Hydraulická napínacia jednotka pre pohon prídavných agregátov – 534 0014 10

Zmena materiálu:

Obrázok 2: 534 0014 10 – vyhotovenie s bielymi a čiernymi plastovými puzdrami upevňovacích ôk hydraulického tlmiča

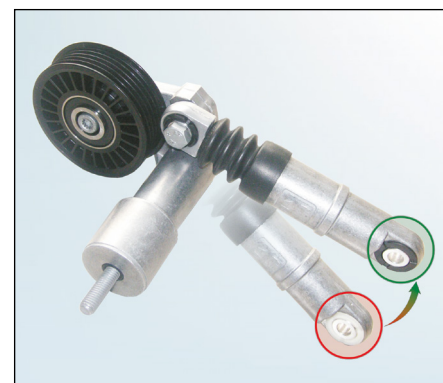
Puzdrá upevňovacích ôk pri týchto napínacích jednotkách sú s okamžitou platnosťou namiesto z bieleho plastu vyrábané z čierneho plastu (pozri obrázok 2). V prechodovej fáze môže dôjsť ku zmiešaniu oboch variantov. Tento prechod nemá žiaden vplyv na technickú funkciu a obe verzie možno bez obmedzenia používať pre vyššie uvedené vozidlá.
